Věc: Připomínky k Novému návrhu Aktualizace č.1 Zásad územního rozvoje Libereckého kraje pro společné jednání a Vyhodnocení jejího vlivu na udržitelný rozvoj území

Návrh Aktualizace č. 1 Zásad územního rozvoje Libereckého kraje – připomínky

Veřejné projednání návrhu Aktualizace č. 1 Zásad územního rozvoje Libereckého kraje

**PŘIPOMÍNKA K NÁVRHU AKTUALIZACE Č. 1 ZÁSAD ÚZEMNÍHO
ROZVOJE LIBERECKÉHO KRAJE A VYHODNOCENÍ VLIVŮ
AKTUALIZACE Č. 1 ZÁSAD ÚZEMNÍHO ROZVOJE LIBERECKÉHO
KRAJE NA UDRŽITELNÝ ROZVOJ ÚZEMÍ**

E38A

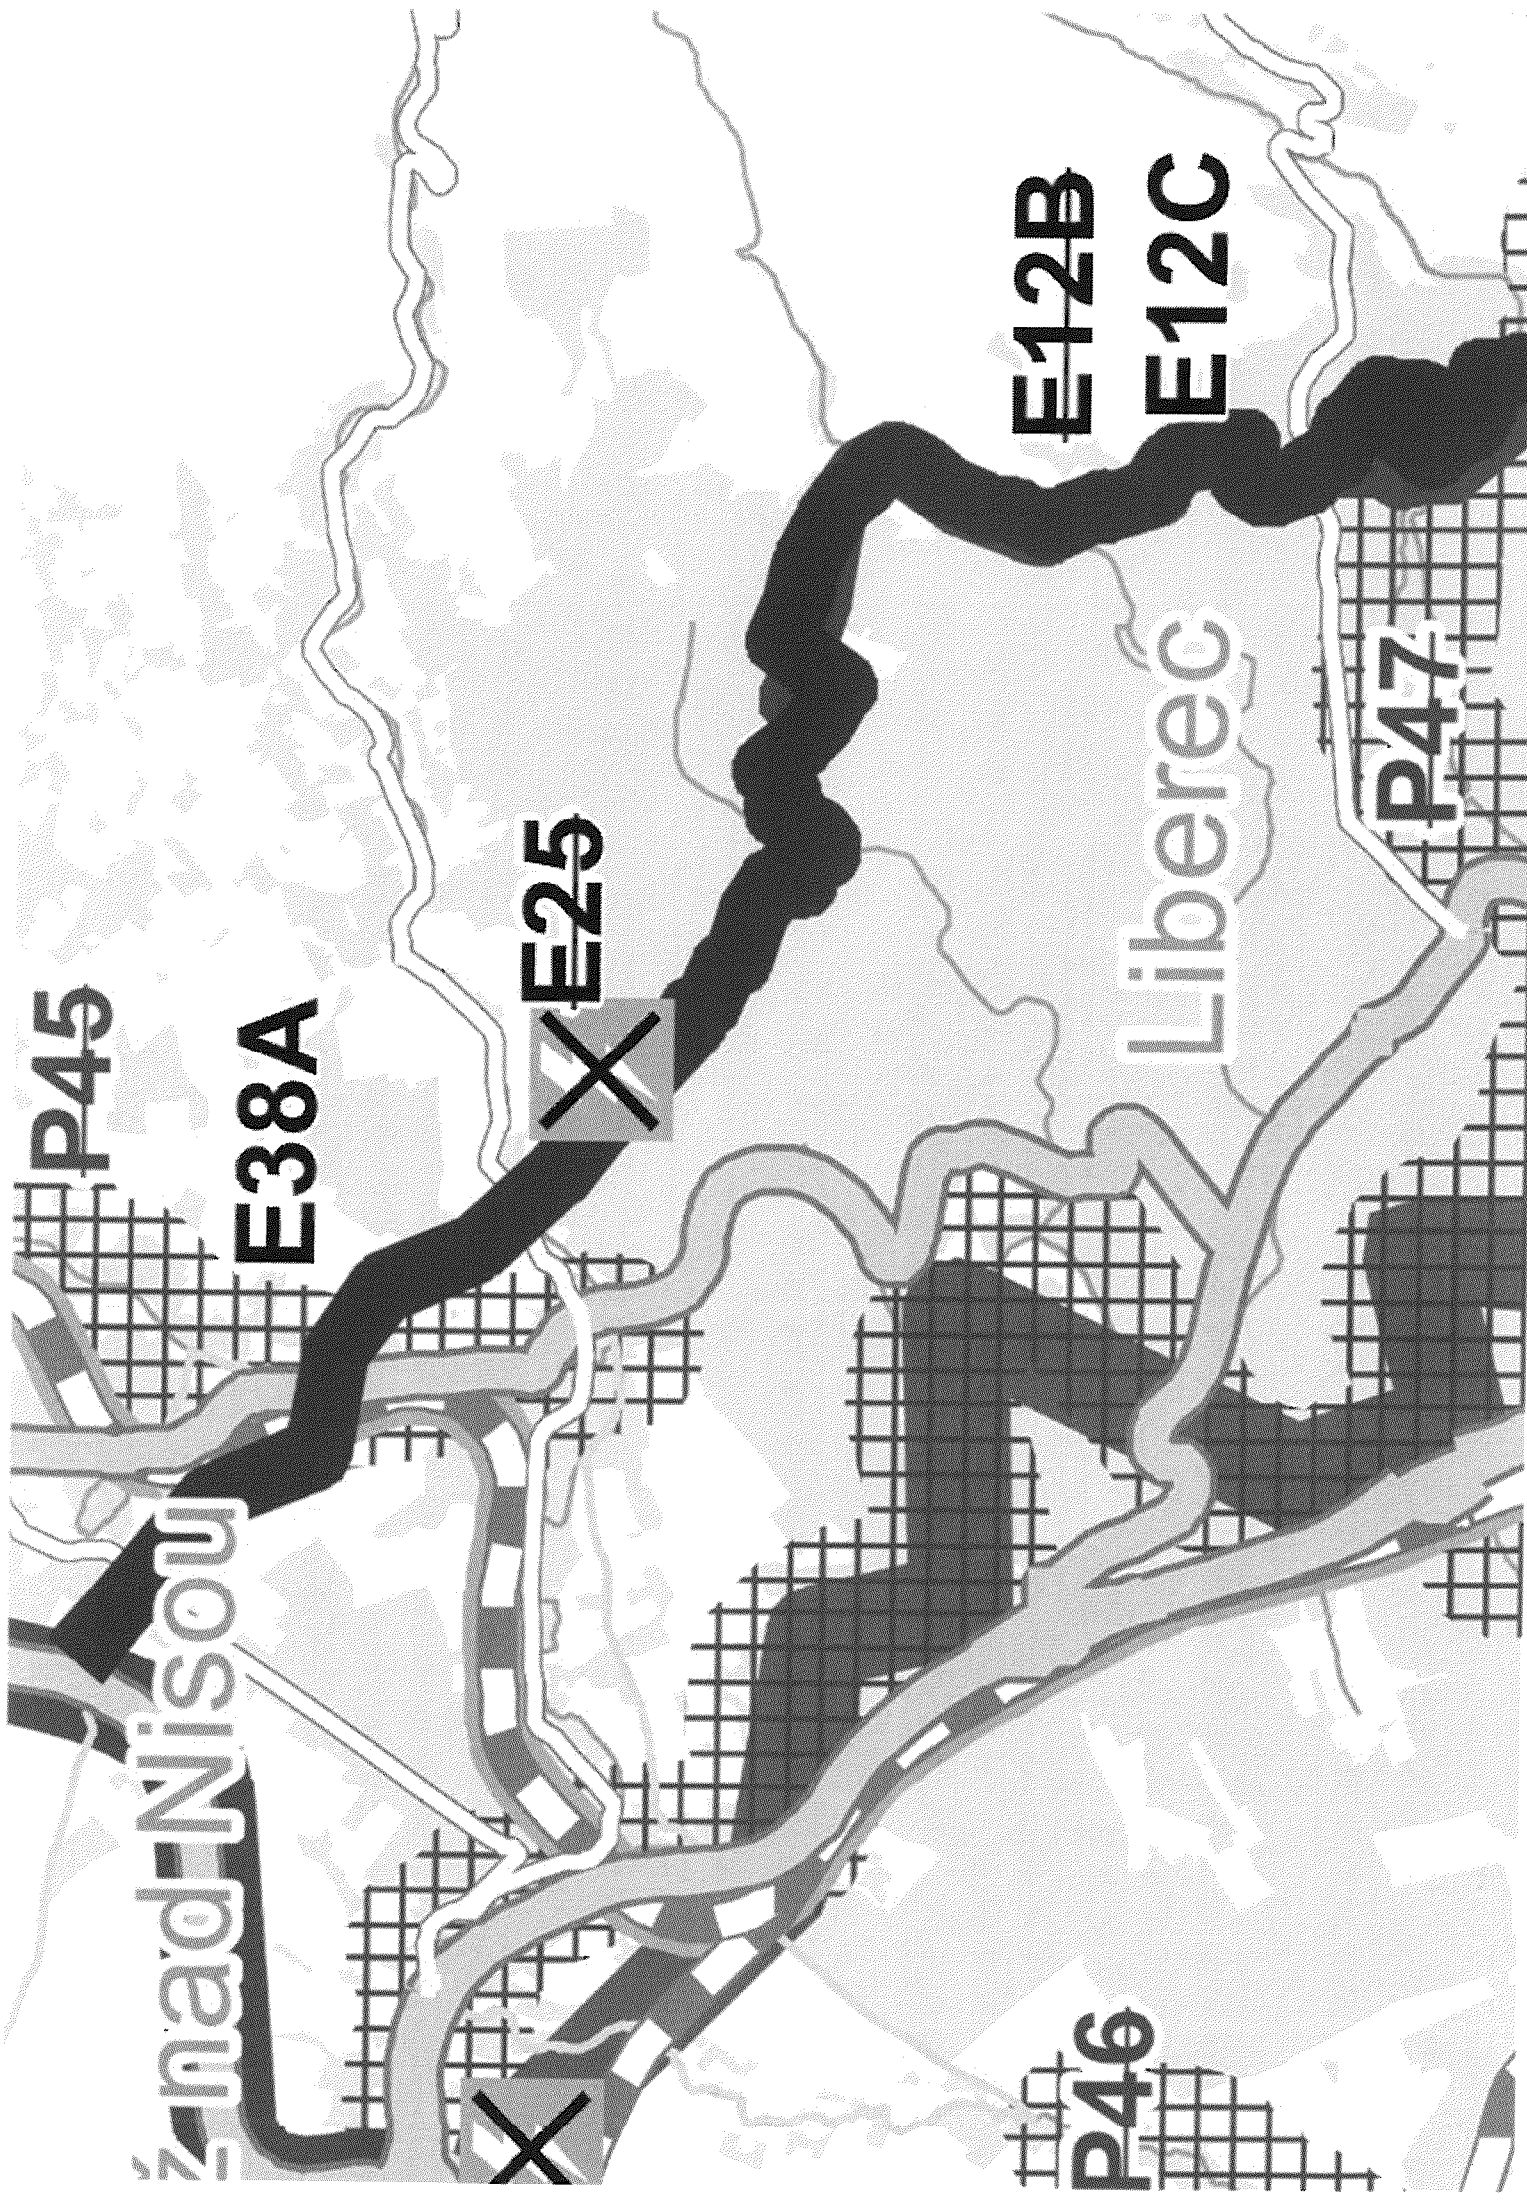
V souladu s veřejným projednáním návrhu AZÚR LK č. 1 uplatňuji námitku s rozšířením vrchního vedení VVN v úseku E38A.

Nesouhlasím s omezením práv výstavby na p.p.č. [REDACTED] z hlediska ochranného pásma VVN. **Žádám o přeložku mimo pozemek [REDACTED]**
